敦賀発電所1号機
高経年化技術評価書(40年目)について
(第52回原子力安全専門委員会の補足説明)

平成21年10月30日
日本原子力発電株式会社

2. 前回(平成21年6月)の安全専門委員会でのコメント

運転管理に使用する ΔRT_{NDT} 予測値の比較 (JEAC4201-2004と2007の比較)

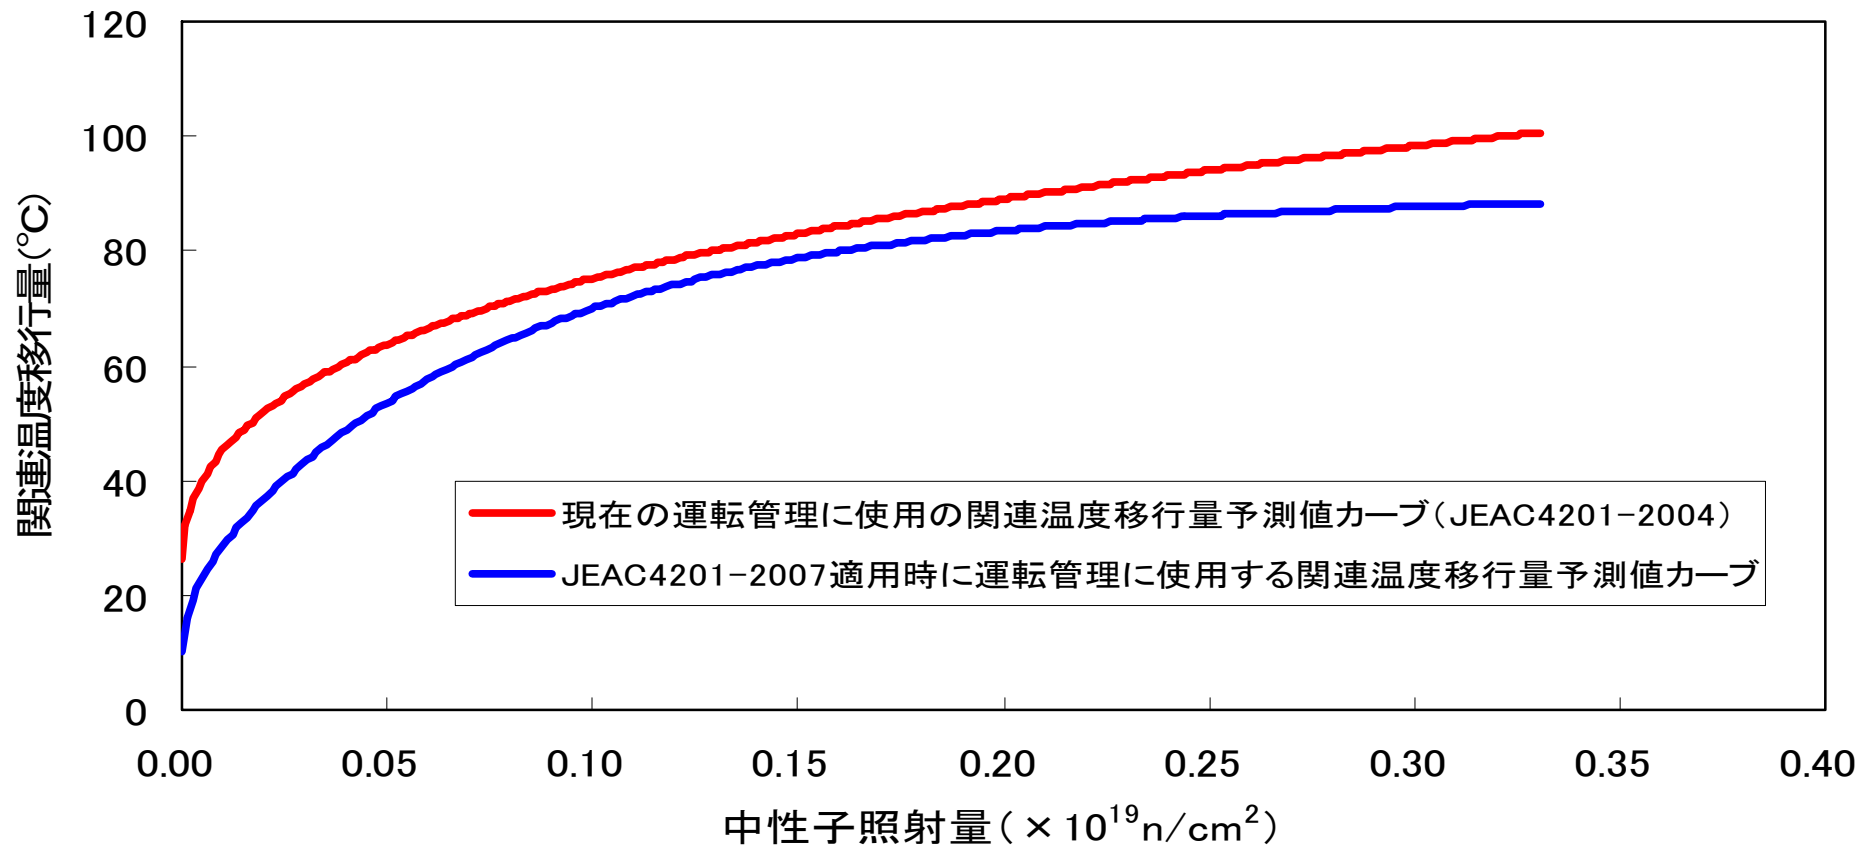
原子炉圧力容器の中性子照射脆化の関連温度移行量予測の妥当性について説明すること。

- ・中性子束の影響の考慮など、最新知見を反映したJEAC4201-2007に基づく関連温度移行量の計算値は、監視試験結果とよく合っており、適切に脆化予測が可能。
- ・現行管理に使用しているJEAC4201-2004に基づく関連温度移行量の予測値は、敦賀1号の場合、JEAC4201-2007の場合より関連温度移行量の予測値が大きい。
- ・よって、現行の関連温度移行量の予測は、保守性を有しており問題はない。

保守管理の主要な実施フロー

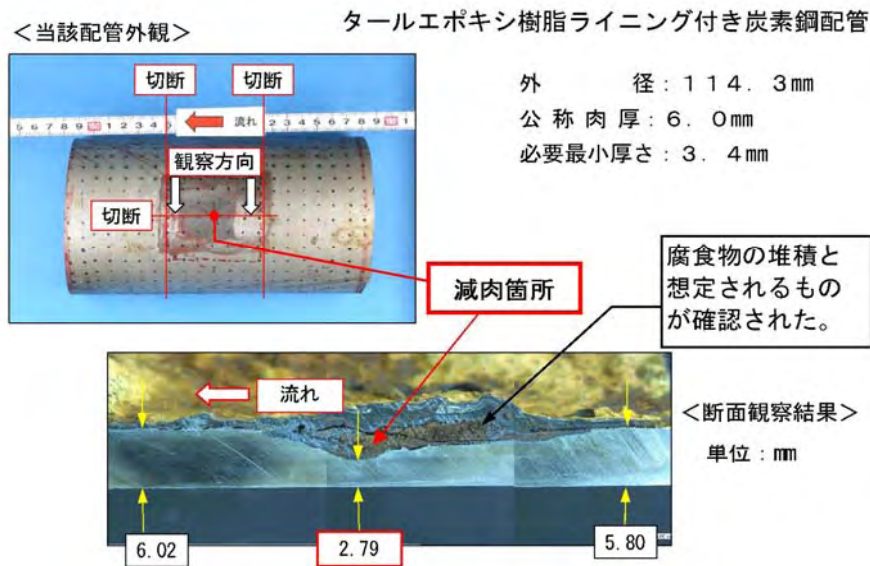
40年目を迎えた敦賀1号機に対する保全活動の取組み状況について説明すること。

保全プログラムと保守管理の継続的改善によって、保全の信頼性を向上させていく。
